**Asunto:** Innovación/Modificación del PEPRI Albaicín referente a los linderos de las parcelas sitas en Veredillas de San Agustín 14, 16 y 18. (Expte. 18911/21). Aprobación definitiva.

INNOVACIÓN/ MODIFICACIÓN DEL PEPRI ALBAICÍN Y DEL CATÁLOGO, REFERENTE A LOS LINDEROS DE LAS PARCELAS C/ VEREDILLAS DE SAN AGUSTÍN Nº 14-16 (CARMEN DE S. FRANCISCO) Y Nº 18 (CARMEN DE STA. SOFÍA) DE GRANADA

Fernando Acale Sánchez, Dr. Arquitecto  
Granada, diciembre de 2021

LÍNEA QUE INDICA LA LINDE REAL ENTRA LAS DOS PARCELAS

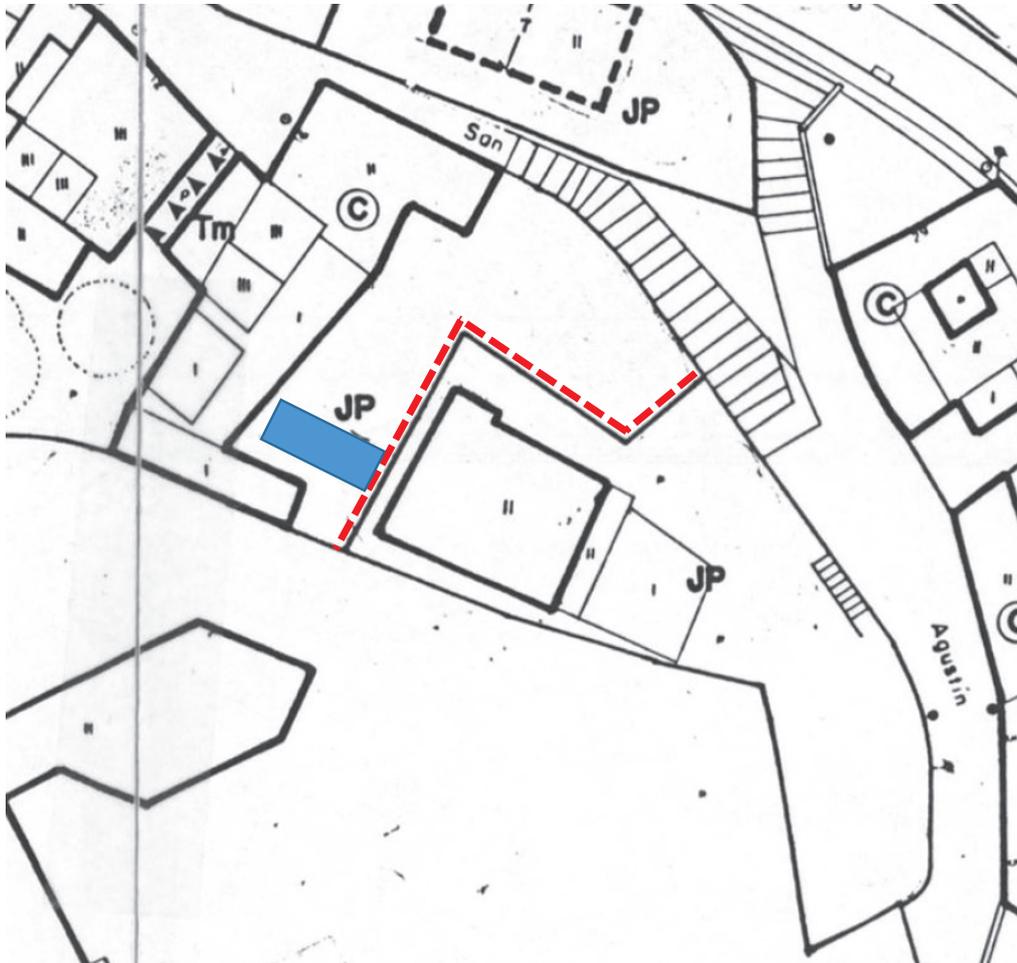
El estanque existente en el centro de la finca quedó también dividido en dos partes, de tal forma que a cada nueva finca que se creaba a partir de la división de la finca matriz le correspondía una de ellas. Lo mismo se hizo con la franja de terreno existente entre el estanque y la tapia de la finca lindante por el sur c/ Carril de San Agustín nº 3 (Ref. 7754015VG4175D0001JO), correspondiéndole a cada predio adyacente el 50% de su superficie, de tal forma que el lindero entre ambas fincas pasa obligatoriamente por la mitad del estanque.

Esta división en dos del estanque y, por consiguiente, la delimitación de ambas fincas por el punto medio del mismo quedó recogida en las Escrituras de partición anteriormente descritas, siendo ésta la realidad jurídica de ambas fincas desde entonces. La información gráfica del Catastro representaba la linde de las fincas rodeando el estanque y atribuyendo toda su superficie a la finca nº 16. En consecuencia, el Plan Albaicín adoptó dicha delimitación, sin que sus propietarios hubiesen advertido la incongruencia existente entre lo señalado en el Plan y el Catastro con la realidad jurídica de las fincas.

PLANO DE ORDENACIÓN DEL PEPRI ALBAICÍN, CON INDICACIÓN DE LA LINDE CORREGIDA DE LAS FINCAS

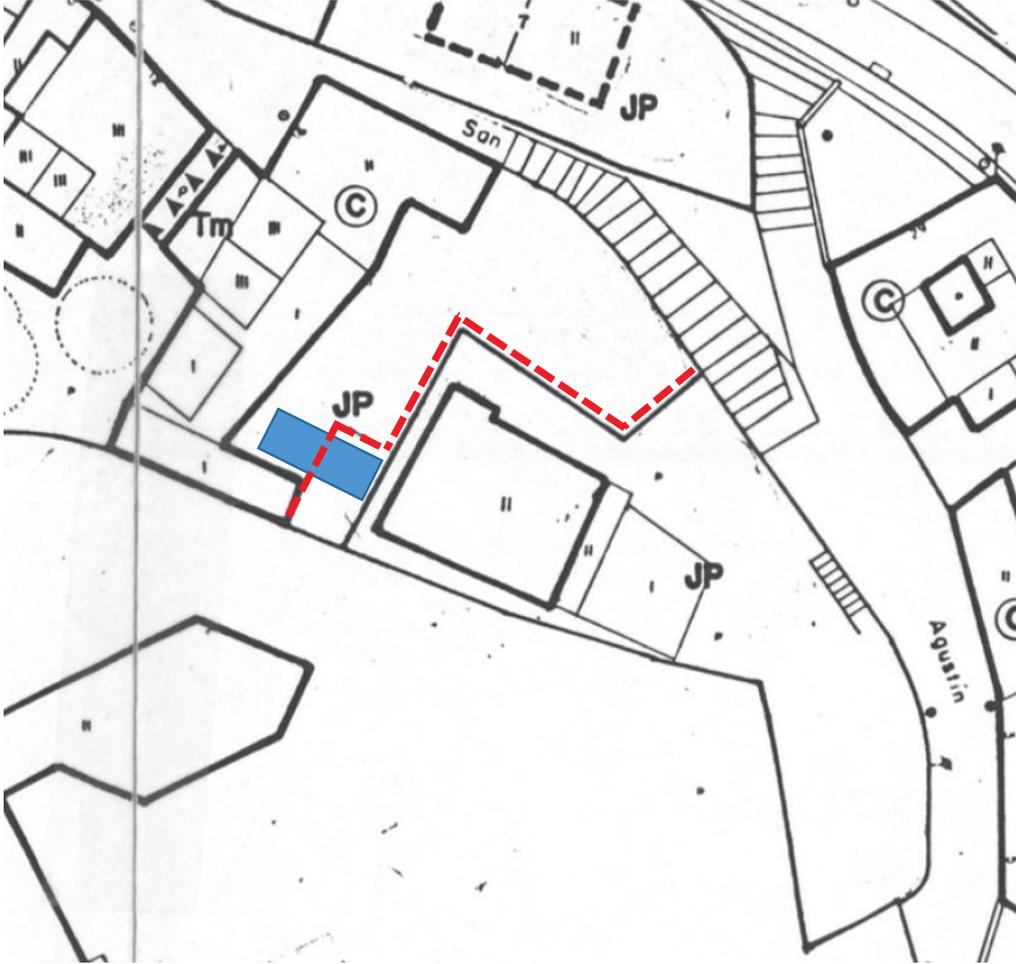
El Plan Albaicín vigente (PEPRI 1990) realiza la delimitación de las dos fincas como una línea recta a continuación del estanque, de tal forma que éste queda completamente integrado en la finca nº 14- 16.

El plano siguiente representa correctamente la delimitación real entre las dos fincas:

PLANO DE LA FICHA ORIGINAL

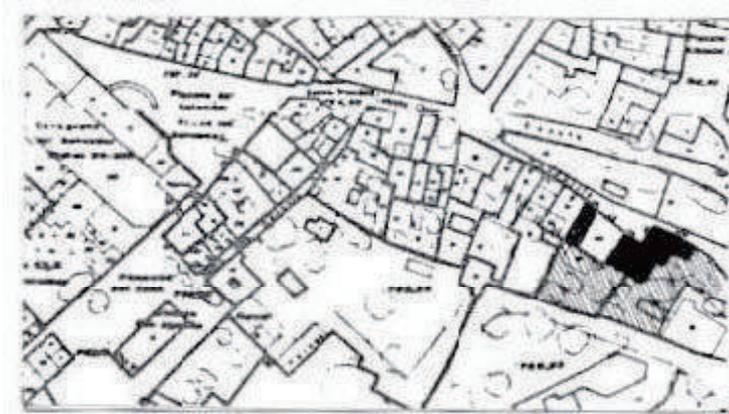
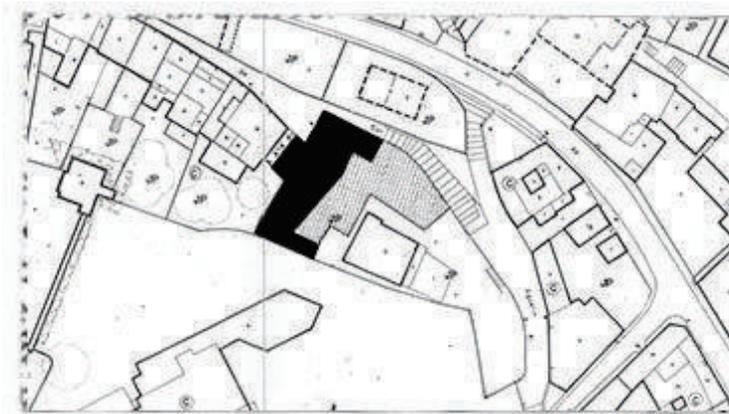
Se ha detectado en la ficha un error en cuanto a la representación cartográfica que contiene, ya que en la ficha actual representa algunas edificaciones que corresponden a las parcelas colindantes. Por consiguiente, se propone modificar dicho plano de la siguiente forma:

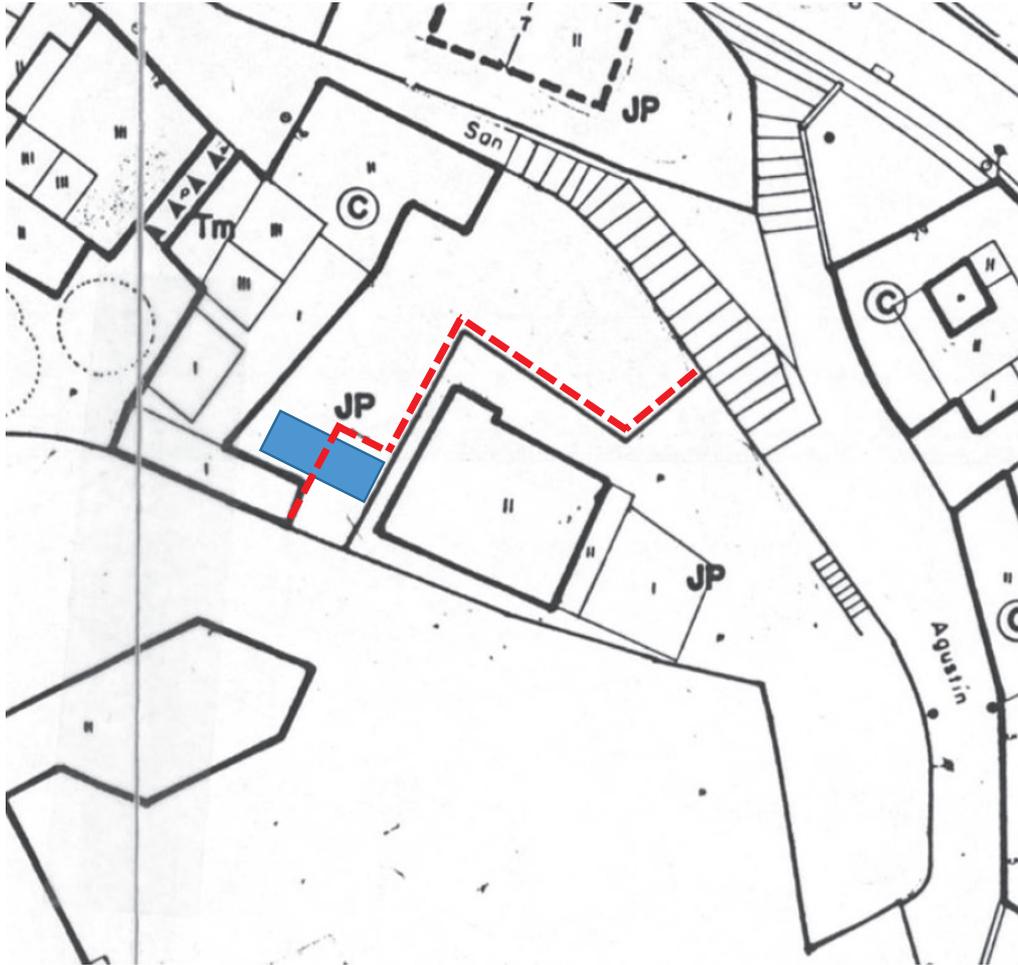
**- Respecto a la creación de una nueva ficha de catálogo de la finca nº 18:**

Al cambiar la delimitación de los linderos y pasar la alberca o estanque a formar parte también de la finca nº 18, es necesario realizar una nueva ficha de catalogación que incluya la parte correspondiente a la alberca y que recoja, además las determinaciones de la ficha de catálogo del Plan Especial de Protección y Reforma Interior Albaicín-Sacromonte, aprobado inicialmente el 27 de noviembre de 2008. Al tratarse de una edificación moderna, sin ningún valor patrimonial, la catalogación de esta finca se refiere única y exclusivamente a su jardín, siendo posible en el futuro la sustitución de sus edificaciones.

Se decide catalogarla con nivel de protección 4 y grado 3, protección que permite la intervención genérica en la parcela.

Para la descripción, se propone el siguiente texto:

«Carmen de Santa Sofía. Carmen de tamaño medio, con edificio moderno. Tanto el jardín como la edificación se sitúan a una cota elevada respecto a la calle, debido a un fuerte desnivel del terreno. El acceso desde la calle se produce a través de una escalera exterior, ubicándose el jardín en distintos niveles. La fachada exterior a la calle la conforma un gran muro elevado rematado por una barandilla metálica.

Presenta interés únicamente el jardín, organizado en paratas, con alberca. Esta parcela cuenta con la propiedad únicamente de la mitad de la alberca. La otra mitad corresponde a la parcela Veredillas de San Agustín nº 16. En todo caso este estanque posee una unidad constructiva que ha de conservarse».
